Autorité environnementale

**Avis délibéré de l’Autorité environnementale
relatif au projet d’aménagement du vallon du ru
de Sausset à Tremblay-en France (93)**

n°Ae : 2022-09

Avis délibéré n°2022-09 adopté lors de la séance du 5 mai 2022

Figure 8 : Bassin versant et réseau hydrographique du Sausset (Source : dossier)

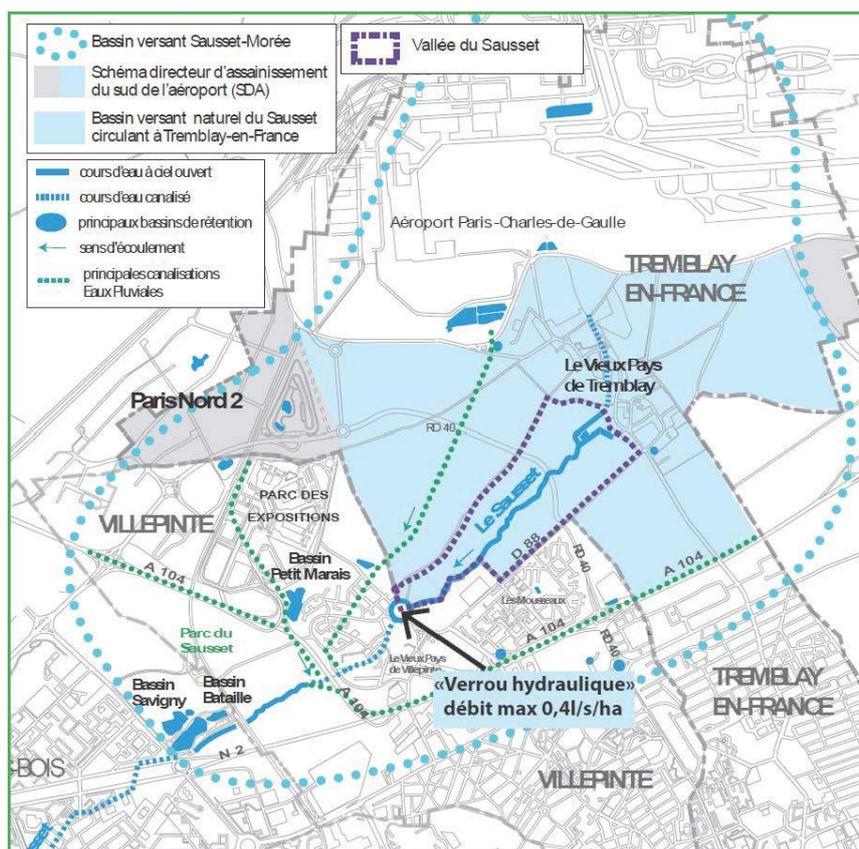
L'Ae recommande d'étendre la description du risque d'inondation à l'ensemble du bassin versant du Sausset, et notamment dans les quartiers urbanisés de Villepinte autour du parc du Sausset.
